Valutazione di Impatto Ambientale (VIA) – art.24 co. 3 D. Lgs. 152/2006 e s.m.i.

Il Sottoscritto **Leonardo Rombai**, a nome dell'associazione **Italia Nostra Onlus Sezione di Firenze**, di cui è presidente

Codice procedura/ID 9773 – Impianto Eolico “Badia Wind” per la produzione di energia da fonte rinnovabile mediante l'installazione di n. 9 aerogeneratori in Alta Valmarecchia nel comune di Badia Tedalda (AR) – Istanza del 26/04/2023

Figura 2 – Rappresentazione su mappa dei progetti di impianti eolici dalla quale si evidenzia la commistione dell’impianto “Badia Wind” con gli impianti nominati “Poggio Tre Vescovi” e “Badia del Vento”.

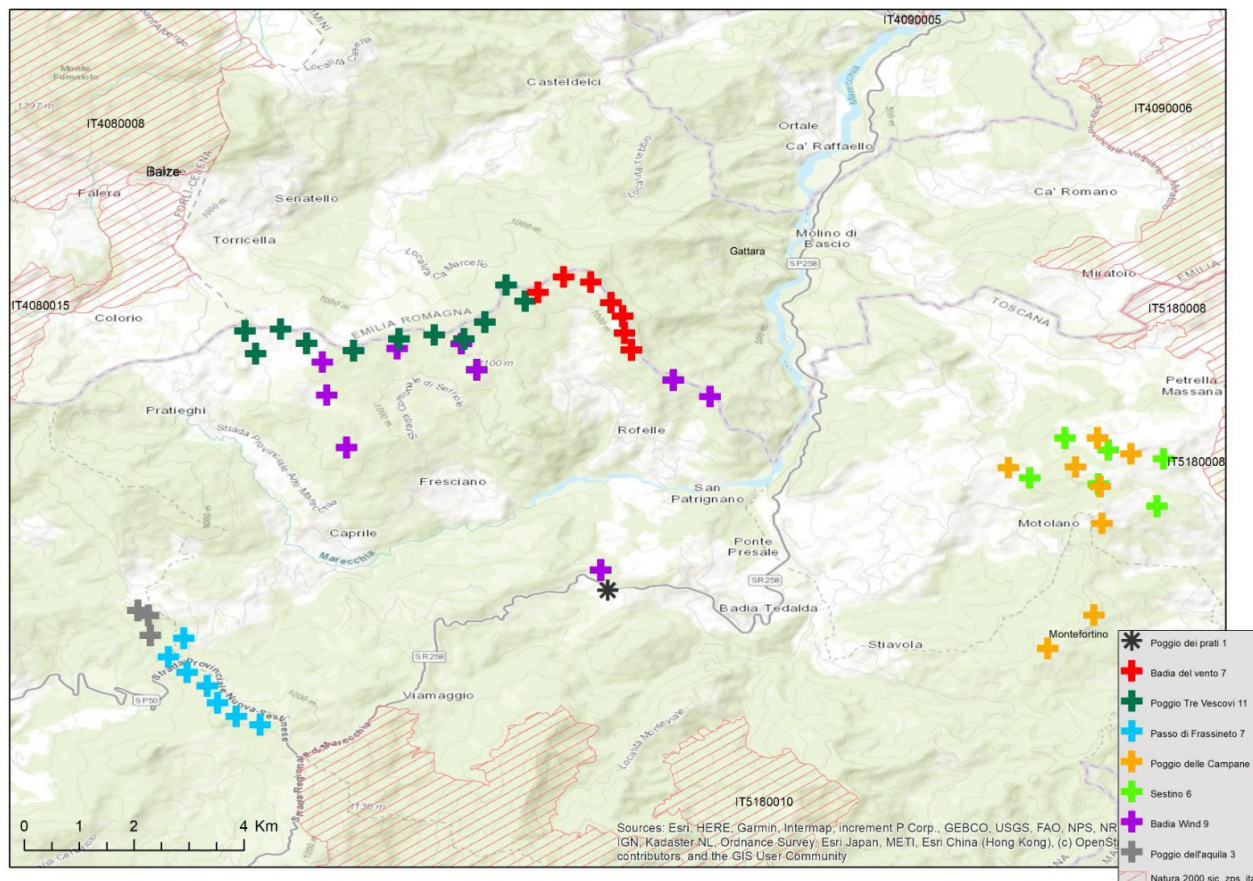
Dalla menzionata rappresentazione, si evidenzia che alcuni degli aerogeneratori del progetto “Badia Wind” in esame, insistono nelle stesse aree dell'impianto denominato “Poggio Tre Vescovi” proposto dalla Società Badia Tedalda Eolico S.r.l. mentre altri aerogeneratori sono adiacenti all'impianto denominato “Badia del Vento” proposto dalla Società Fera S.r.l.

Figura 3 – Rappresentazione su mappa dei progetti di impianti eolici dalla quale si evidenzia la commistione dell’impianto “Badia Wind” con l’impianto “Poggio Tre Vescovi” e la distanza dei quattro aerogeneratori che andrebbero in collisione.

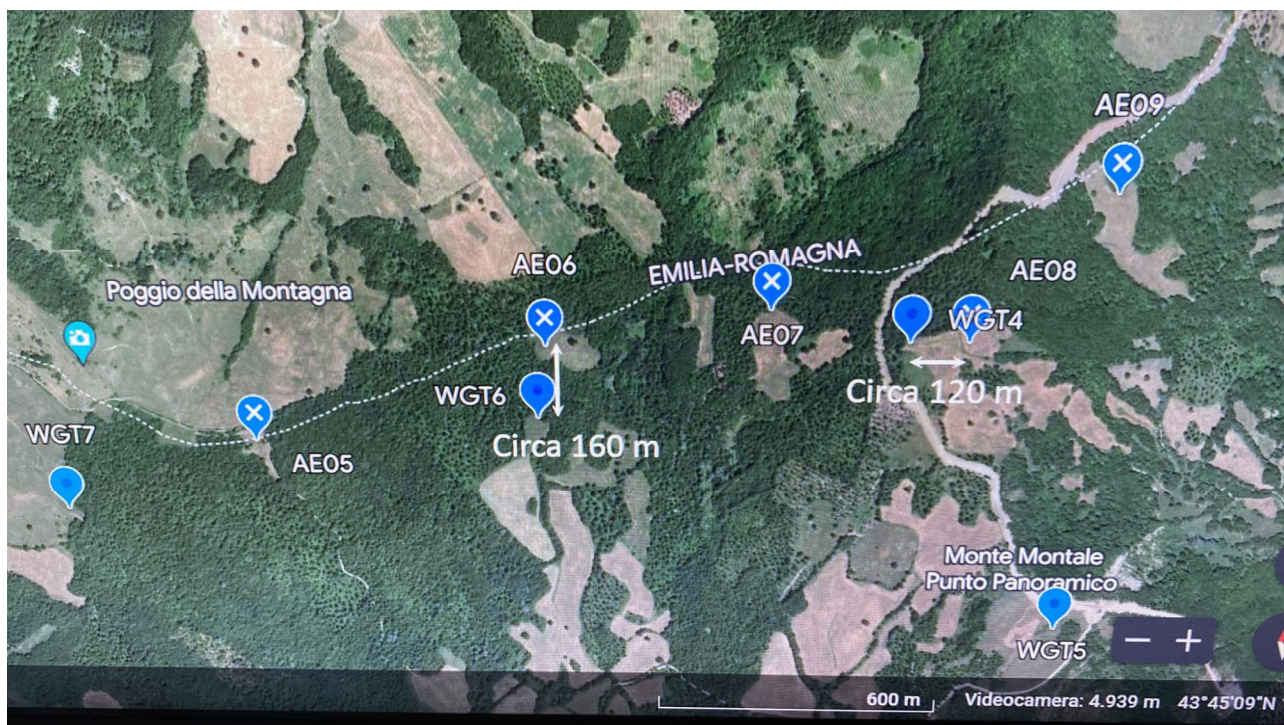
La commistione degli aerogeneratori data dal coacervo di progetti eolici che insistono nello stesso territorio del Comune di Badia Tedalda (AR) è talmente evidente che alcuni dei rotori delle torri eoliche andrebbero a collidere tra di loro. WGT4 e WGT6 di Badia Wind si trovano infatti a circa 120 m e 160 m di distanza dai due aerogeneratori dell’impianto “Poggio Tre Vescovi” (i rotori dei due impianti hanno un diametro di circa 170 m).

Fig. 7 – Estratto relazione paesaggistica. A pag. 64 si rappresenta l'assenza di vincoli ai sensi dell'art. 136 del D. Lgs. 42/04 omettendo la rappresentazione degli aereogeneratori e dei beni tutelati presenti nella confinante regione Emilia Romagna.

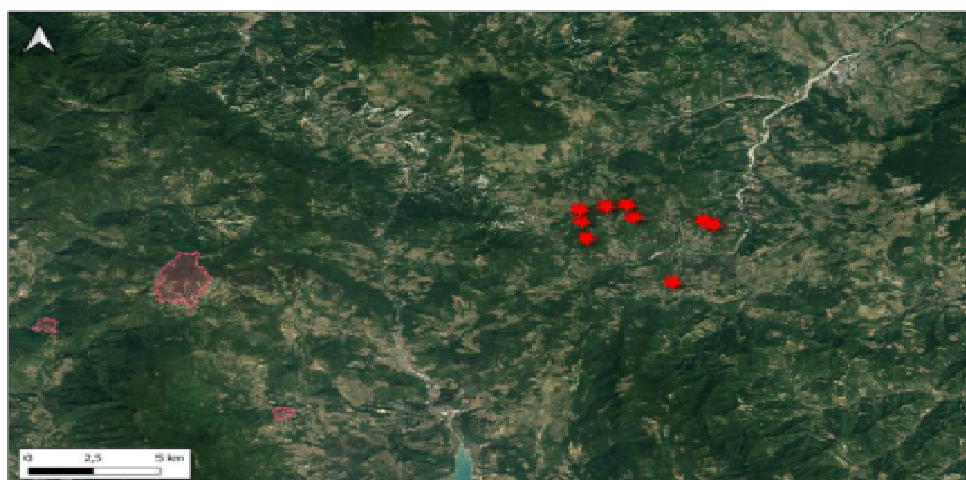
Prima di prendere in esame i beni sottoposti a tutela nell'area in cui insisterebbe questo impianto, **non si possono sottacere anche in questo ambito le omissioni riportate nella documentazione progettuale** presentata dalla società proponente, secondo cui non esisterebbero beni tutelati. Tali asserzioni sono ripetute in più parti degli elaborati progettuali, a titolo esemplificativo e non esaustivo si riporta la pagina 64 della relazione paesaggistica in cui è stata omessa la rappresentazione delle pale eoliche e sono stati omessi anche tutti i beni tutelati presenti nella confinante regione Emilia Romagna, nel comune di Casteldelci (RN). (Figura 7).

Figura 8 - Alta Via dei Parchi che dal Monte Loggio prosegue per il Poggio Tre Vescovi (linea rossa). Nella stessa area è visibile il passaggio del metanodotto (area prospiciente alla linea gialla visibile per la fascia di abbattimento del bosco).

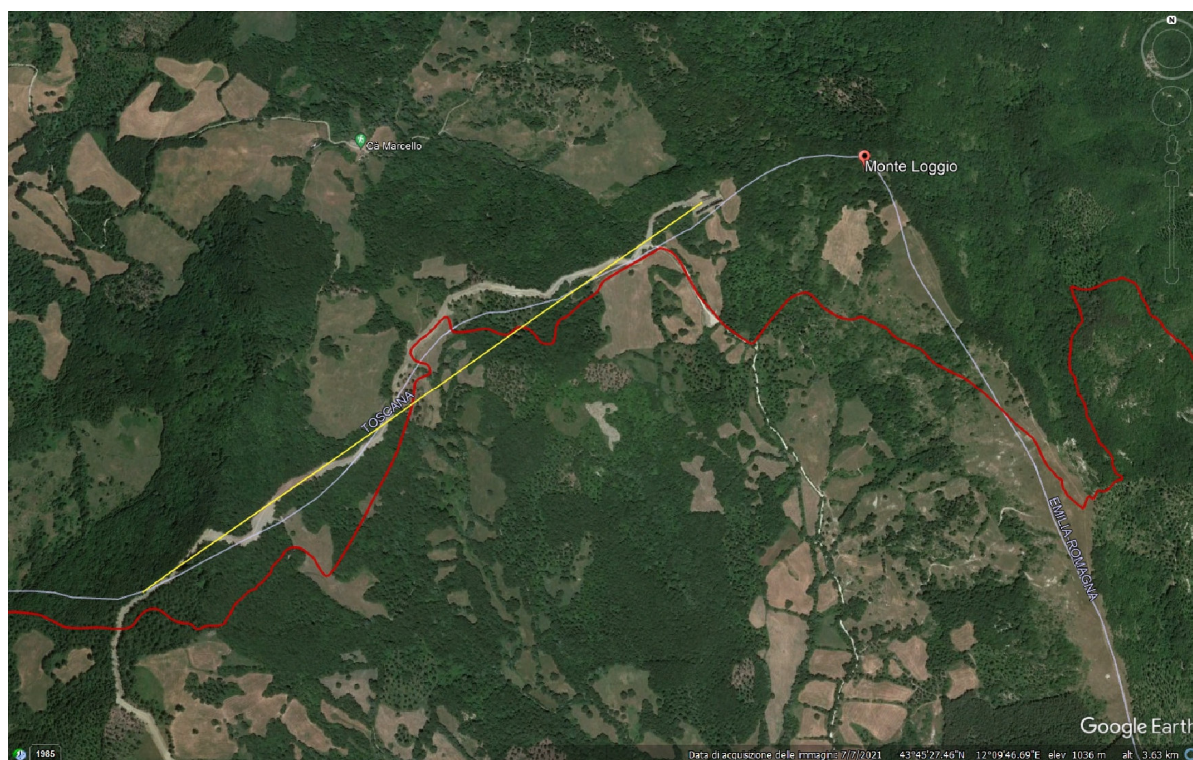
Diversi aerogeneratori del progetto Badia Wind (quelli in prossimità dell’impianto denominato Poggio Tre Vescovi – alcuni dei quali, lo ricordiamo ancora una volta, si sovrappongono - e quelli adiacenti all’impianto denominato Badia del Vento) si inseriscono in una rete sentieristica importante, organizzata dalla Fumaiolo Sentieri, ma soprattutto dal progetto della Regione Emilia-Romagna ALTA VIA DEI PARCHI, finanziato con fondi pubblici per 1,3 milioni di euro, infrastruttura culturale che sarebbe compromessa e penalizzata nella fruizione per la presenza degli aerogeneratori di siffatta dimensione.

Figura 9) Per Badia Tedalda a sinistra è riportata l'immagine del foto-inserimento modificata mentre a destra l'immagine dove si distinguono i loghi e le grafiche di Google.

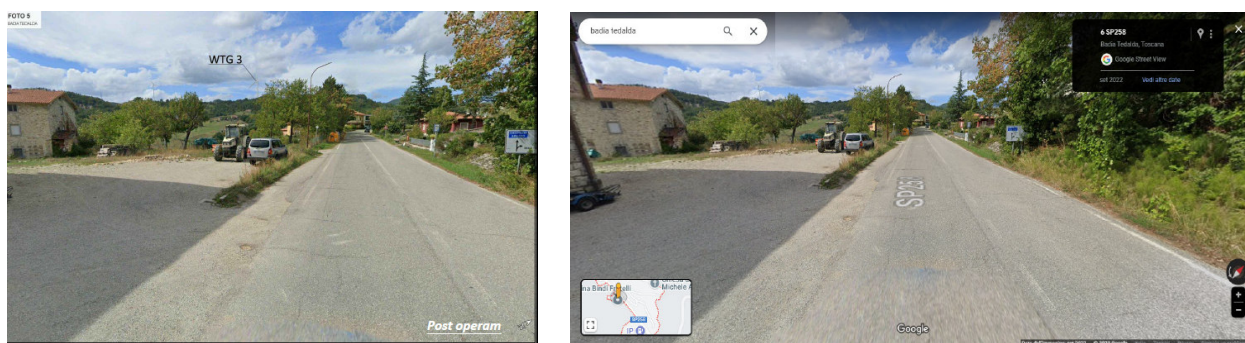
- **Non sono stati eseguiti rilievi fotografici dei luoghi**, infatti non vengono riportati in nessuno degli elaborati i punti di osservazione con l'inquadratura degli spazi fotografici, ottenendo così il risultato di omettere il reale stato dei luoghi. Prova ne sia che **la ditta proponente è arrivata addirittura a modificare le immagini catturate da “Street View” di Google a fronte di un’opera estremamente impattante (aerogeneratori alti 200 m) in un territorio di altissimo pregio come quello del Montefeltro e dell’Alta Valtiberina**. A titolo esemplificativo e non esaustivo si riportano alcuni esempi relativi a foto inserimenti di Badia Tedalda e Arsiccio dove sono messe a confronto le immagini di Street View tal quali disponibili su Google con a fianco le stesse immagini presentate dalla ditta proponente senza i loghi di Google e con i foto-inserimenti degli aerogeneratori (Figure 9 e 10)

- **Le immagini catturate con questa modalità, attraverso Google, non sono rappresentative ed i foto-inserimenti risultano falsati e portano ad eseguire valutazioni paesaggistiche ed ambientali incoerenti. La ditta proponente ha in questo modo omesso la reale rappresentazione dei luoghi e gli elaborati forniti sono anche per questa ragione inattendibili.**

Figura 17 SCS_BT_REL_10_PEDOAGRONOMICA_BADIA_WIND – relazione dove si cita la possibile presenza di un GAS DOTTO senza però verificarne i tracciati e le interferenze con l'impianto.

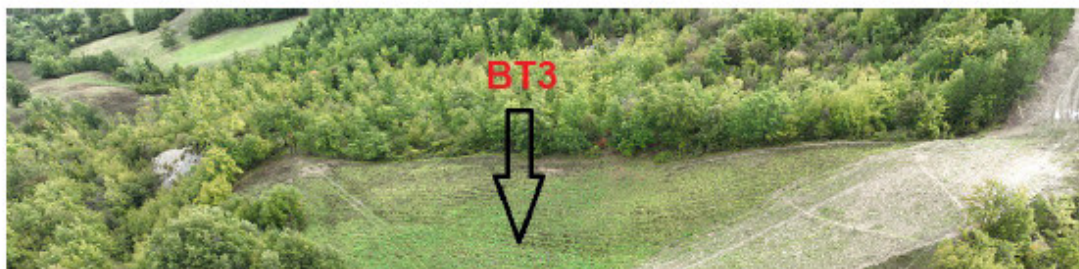
L'assenza di ogni cognizione del territorio e la mancata esecuzione delle indagini preliminari, si evince anche dal fatto che gli elaborati presentati dalla ditta proponente citano la **"Possibile presenza di un metanodotto"** (Fig. 17) **quando questa presenza è certa ed ha un tracciato definito per il quale sarebbe stata necessaria una verifica sia per quanto attiene l'installazione degli aerogeneratori e il percorso dei cavidotti da interrare, sia per gli interventi di sbancamento necessari per realizzare la viabilità infra ed extra parco.** Non è infatti concepibile presentare progetti di questa portata in modo così superficiale, mettendo a rischio la sicurezza di un territorio in cui incidenti dati dall'incuria nella progettazione avrebbero conseguenze gravissime ed incontrollabili.

Fig. 18 – Elaborato presentato dalla ditta proponente con evidenziati i tracciati per il passaggio dei cavidotti interrati e per l'ubicazione degli aerogeneratori che implicheranno massicci disboscamenti.

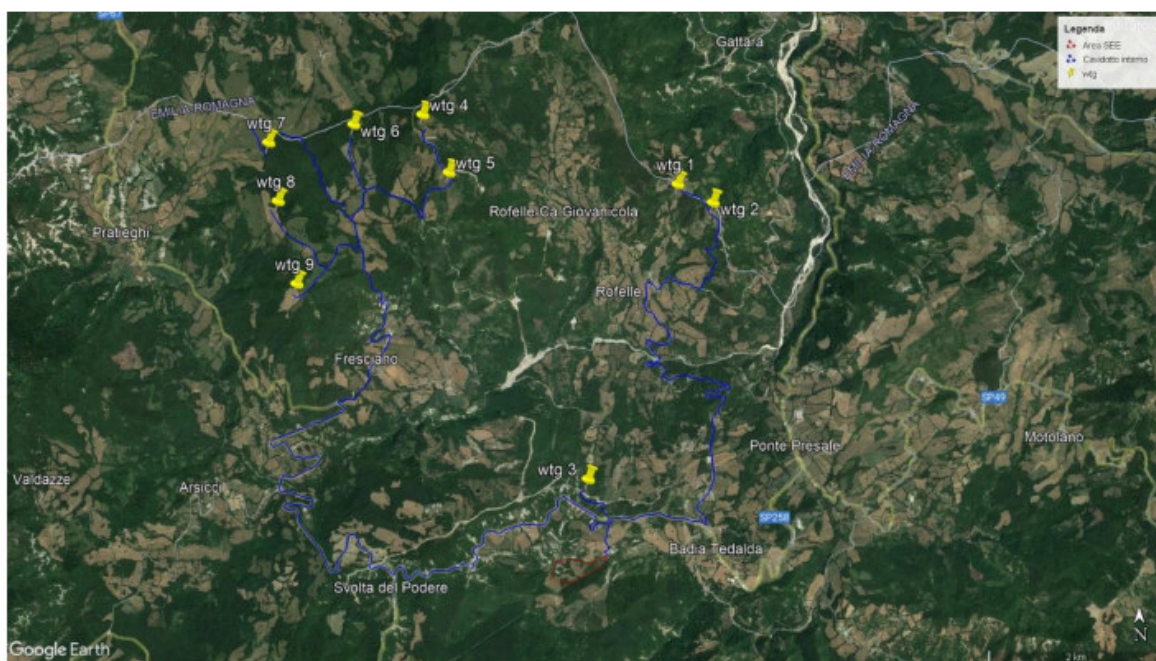
L'installazione delle turbine eoliche ovviamente **prevede la creazione di piazzole rettangolari e sbancamenti profondi del terreno e delle formazioni rocciose per la realizzazione delle fondazioni**, nonché per la realizzazione degli elettrodotti interrati, **con ampi disboscamenti di nodi forestali primari**, che andrebbero a sommarsi a quelli già effettuati per il recente passaggio del metanodotto, nonché per gli altri impianti di progetto estremamente impattanti che insistono sugli stessi crinali o sui crinali limitrofi. **Per avere contezza dei disboscamenti, la cui consistenza è stata completamente omessa dalla ditta proponente**, basta osservare l'elaborato con l'ubicazione degli aerogeneratori e i tracciati per i cavidotti, dove si osservano i **nodi forestali primari che sarebbero intaccati**. A questi si devono sommare i **disboscamenti per creare la viabilità idonea ai trasporti eccezionali** (Figura 18 e 19)

Figura 21_SCS_BT_REL_13_Relazione_Fattibilità_Geologica – Stralcio delle conclusioni della ditta proponente e della Pericolosità Geologica dello strumento urbanistico del Comune di Badia Tedalda.

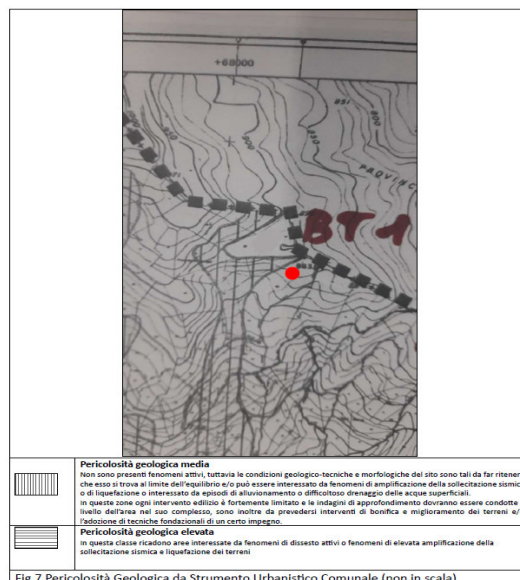
Nonostante questa situazione di estrema instabilità dell'area, le temerarie conclusioni della ditta proponente arrivano a dichiarare la fattibilità dell'opera "senza particolari prescrizioni" con la cieca pretesa di valutare solo le aree pianeggianti omettendo tutto l'intorno. Anche la valutazione di elaborati Comunali di valutazione dei pericoli geologici, fermi agli anni 90, destano non poche perplessità. (Figura 21).

Occorre infine evidenziare che nello studio geologico viene dichiarata la fattibilità dell'opera *“senza particolari prescrizioni”* **senza aver eseguito alcuna indagine geotecnica contrariamente a quanto previsto dalla normativa vigente**. Si arriva inoltre a dichiarare – contro ogni logica di tutela dei territori - che *“in fase di progetto esecutivo si effettuerà un’accurata ed esaustiva campagna di indagini”* nonostante le leggi tecniche sulle costruzioni NTC 2018 prescrivono che siano fatte indagini geofisiche sulle quali basare la progettazione che devono essere eseguite contestualmente alla presentazione del progetto e non in un secondo momento cioè nella fase esecutiva.
